Gleitschiene für Steuerkette

VW | Škoda | Seat 1.2 12V-Motoren (AZQ, BME, BZG)

SWAG Nr. 99 12 5467

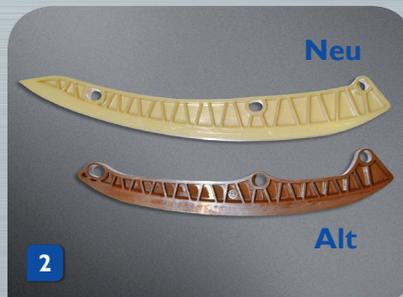
Die Steuerkette springt über, obwohl alle Komponenten sachgemäß montiert sind. Die überspringende Kette kann einen unrunder Motorlauf verursachen und bis zu einem Motorschaden führen.

Seitens des Fahrzeugherstellers wurde eine zu kurze Gleitschiene verbaut (siehe Bild 2). Das hat zur Folge, dass die Kette unter ungünstigen Belastungen, wie z.B. beim Startvorgang oder Abstellen des Motors, überspringen kann.

Die Gleitschiene wurde angepasst. Diese ist nun länger und gewährleistet folglich unter allen Bedingungen eine einwandfreie Führung der Kette und verhindert das Überspringen.
